# 答疑回复函

我方收到关于“西北大学附属中学三号教学楼维修改造项目(项目编号:RH采字【20260603】号)”的疑问文件,现回复如下:

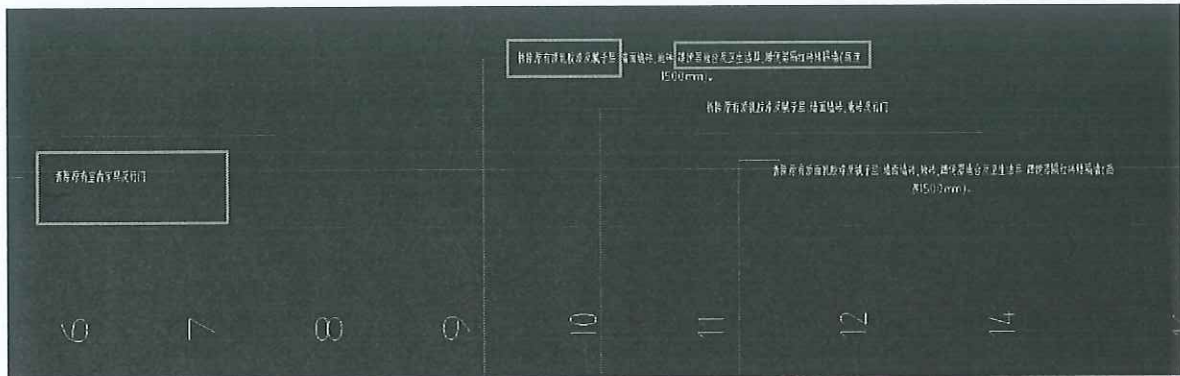
事项 1: 图纸中有拆除原有乳胶漆及腻子层,蹲便器地台及卫生洁具、蹲便器、红砖矮隔墙,拆除所有教室原有桌椅及讲台、改造区域内所有活动家具,固定家具以及首层北向新开洞口,但在清单中没有列项,请明确?

回复：桌椅和活动家具属于建设单位固定资产由其统一整理回收，对于现场遗留的桌椅家具和固定家具视为现场垃圾应在拆除综合单价中综合考虑，蹲便器地台、卫生洁具、讲台、红砖矮隔墙和洞口在招标清单中均有列项，详见招标清单 92 项~96 项项目特征列描述，乳胶漆及腻子层详见事项 4 回复。

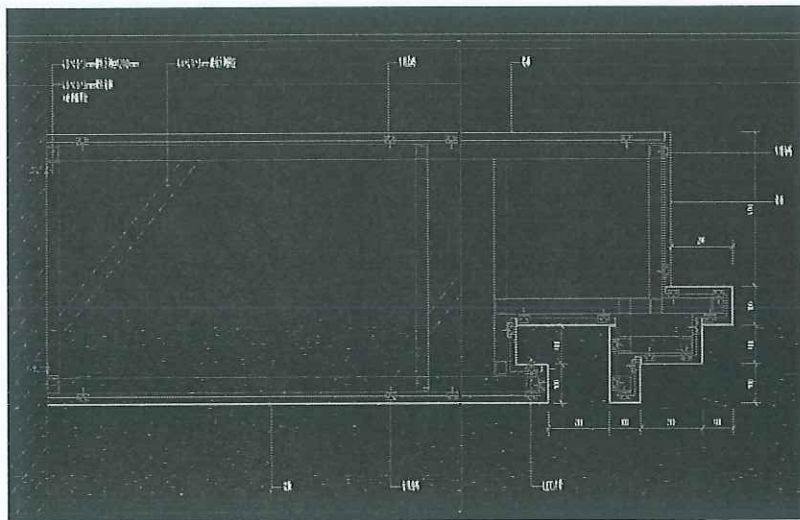
事项 19: 图中未考虑排烟风机双电源接入?风机控制箱进线从什么位置取电?此部分电缆

工程量清单未计算?请明确此部分做法。

回复：按照双电源考虑，由一层配电室内引自两个不同变压器的配电箱供电。该部分电缆量已考虑到电气工程中清单的第 19 项和第 23 项。另一路参考第一路施工。

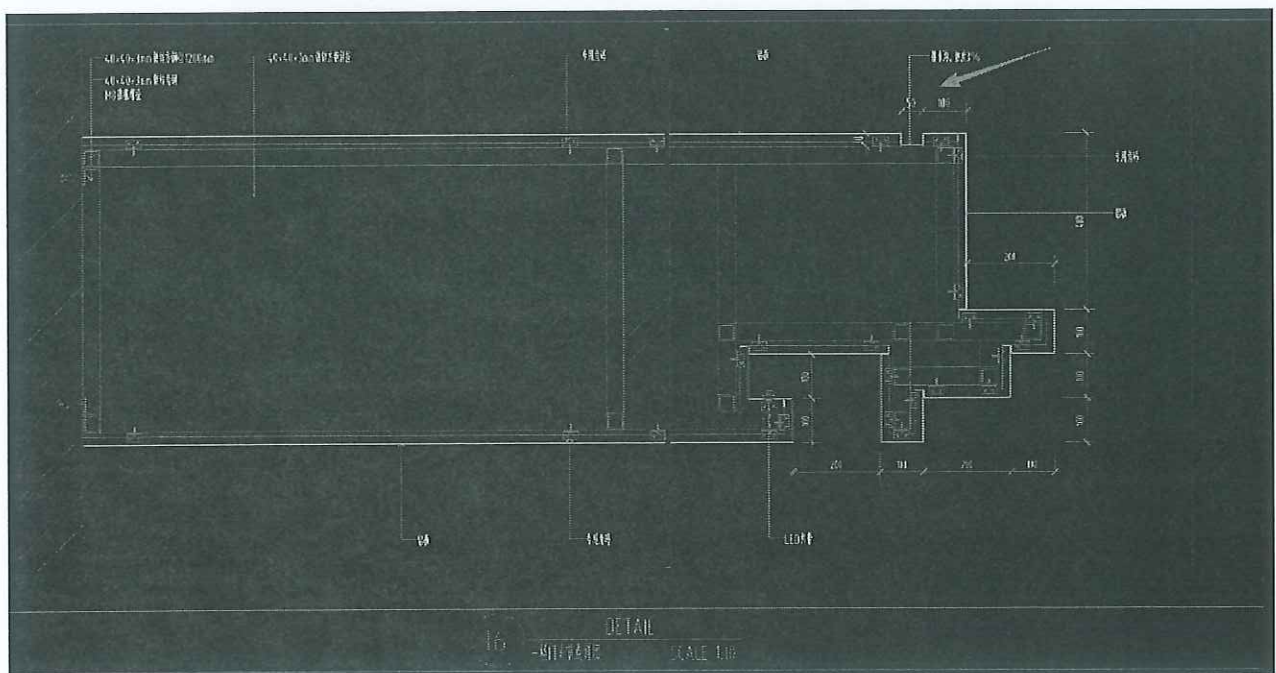
事项 21：门头图纸未显示排水沟，是否增加。

回复：增加门头排水沟节点，具体见下图。

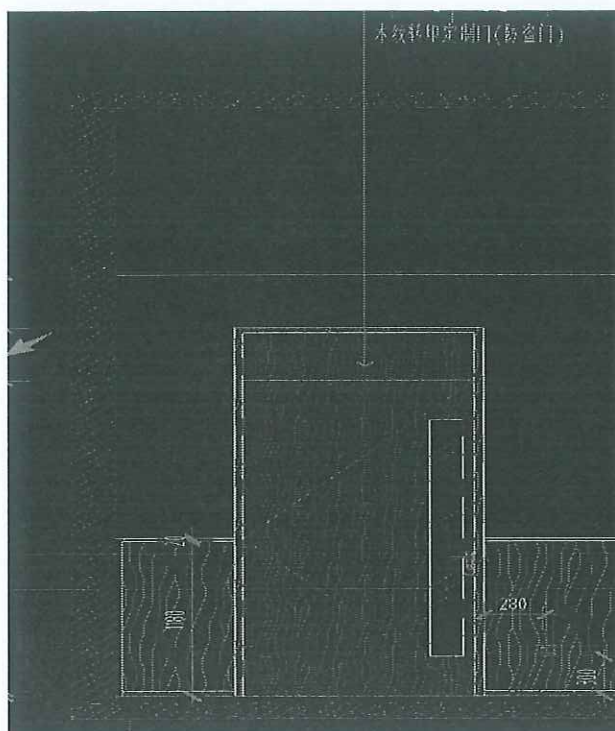
事项 22：防盗门节点不清晰，请完善。

回复：防盗门门套用木饰面双包套处理。
